工程指示 / 要求簡箋 ENGINEER INSTRUCTIONS(E.I.)

工程指示編號:	EI- 8344	修改版本:	F
	HK- 0136		
工程編號:	J 861	工程名稱:	己連拿利
收件人:	Maggie	發件人:	細佬
工程項目:	修改模圖 - 幕牆	日期:	18/02/2025

內容: 請按附頁圖紙, 修改模圖; 圖紙的CAD檔, 請見如下連結: J:\midi_sharepoint\Public\to_hk\maggie\J861\EI8344F_HK0136-模圖CAD 備注: 根據2月17日東莞廠品控部MEMO意見修改
完成上列要求日期: 11/03/2025

J861 工程幕牆玻璃扣蓋與相應橫企料配套不良品質問題

未注实心部位壁厚		机 型		未注圆角	R 0.5	外 D	55.05 mm	材 料
未注空心部位壁厚		备 注	0	周 长	199.4 mm	比 例	1:1	6063-T6
装饰面面积	0.1192 m ² /m	 MIDI ALUMINIUM FABRICATOR LTD.				型材重量	0.824 Kg/m	
设计						客户编号	X86636	
校核						型 号		
批准						名 称

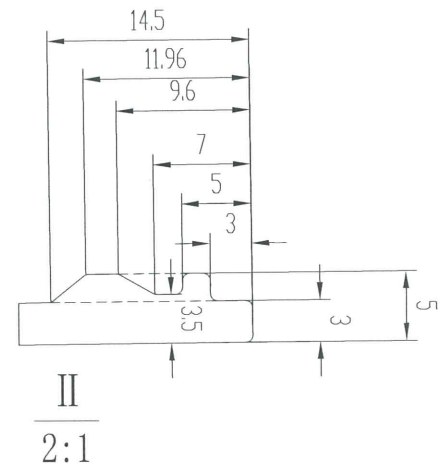
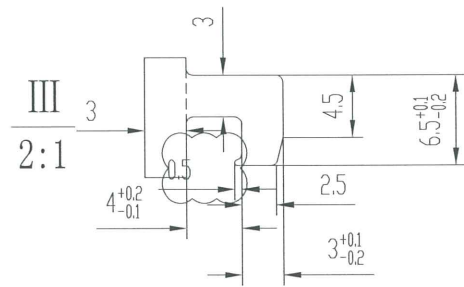
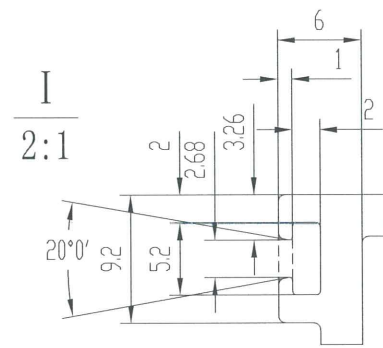
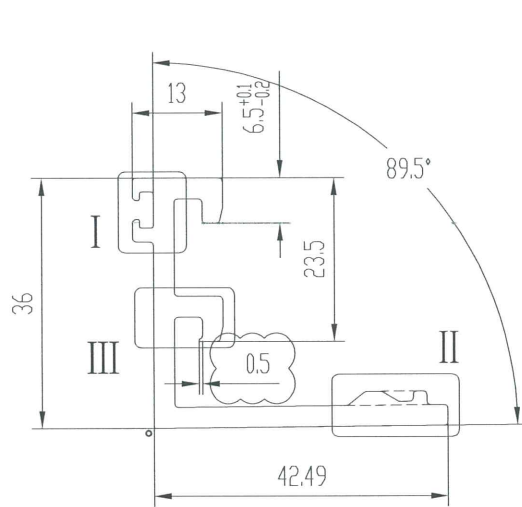
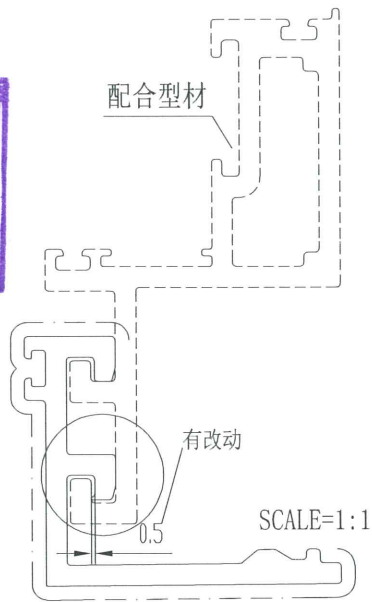
2025.02.17 再次配套確認時發現, 新開模 X86636、X86637、X86638 3 款扣蓋, 與對應橫企料配套, 均會致外尺寸向外凸出 1mm。現以 X86636 為例作描述。
